MUUTOSMÄÄRÄYS
AIRWORTHINESS
DIRECTIVE

M 1047/81

1047. Grob. Pikalukkojen tarkastus ja vaihto ohjainjärjestelmässä

Hotellier R 9.41 pikalukko

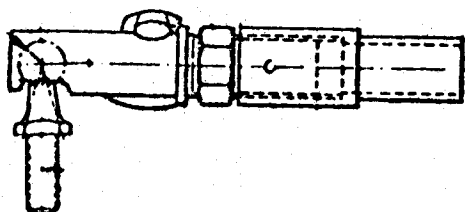
- A. Ennen seuraavaa lentoa ja sen jälkeen 50 lentotunnin välein tarkasta ohjainjärjestelmän pikalukkojen pallopäätteet kulumisen varalta. Tarkasta lisäksi mikrometrillä pallojen pyöreys. Mikäli halkaisijassa eri kohdista mitattuna on eroa yli 0,1 mm tai mikäli pallo on kulunut, vaihda pikalukot kohdan B mukaisesti ennen lentotoiminnan jatkamista.
- B. Vaihda viimeistään 30.4.1982 mennessä Grob Technische Mitteilung TM 306-16 tai TM 315-12 mukaisesti Hotellier RZ 9.41 pikalukot Hotellier R 9.41 pikalukkoihin. Sen jälkeen kohdan A tarkastusta ei enää tarvitse toistaa. (Allaolevassa kuvassa on esitetty RZ 9.41 ja R 9.41 pikalukot tunnistamisen helpottamiseksi.)

- C. Lisää hoito-ohjekirjaan Technische Mitteilung TM 306-16 tai TM 315-12 mukaisesti vaatimus siitä, että kohdan A mukainen pallopäätteen tarkastus on tehtävä jokaisessa vuosihuollossa tai korkeintaan 500 h välein.
